A - Rapport de prévention incendie référence : 090107/JMN/002RP

B - Etablissement concerné : Immeuble d'appartements (Bâtiment Bas)
Rue de la Cruchenère
1450 Walhain

C - Etude réalisée le : 07/01/2009

L'étude est réalisée sur base de 3 plans datés du 15/10/2008

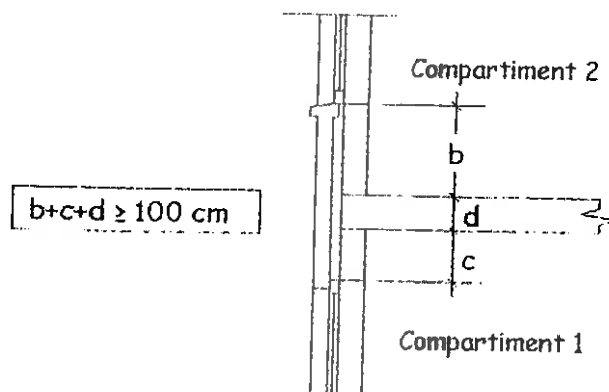
9. Afin de prévenir la propagation de l'incendie par les façades entre compartiments situés à des niveaux qui se superposent, nous recommandons la réalisation d'un élément de façade étanche aux flammes durant au moins ½ heure entre les baies vitrées et comme l'indique la figure suivante :

Cette condition n'est pas applicable au niveau intermédiaire des duplex.

Tel n'est pas le cas entre certaines baies en façade arrière.
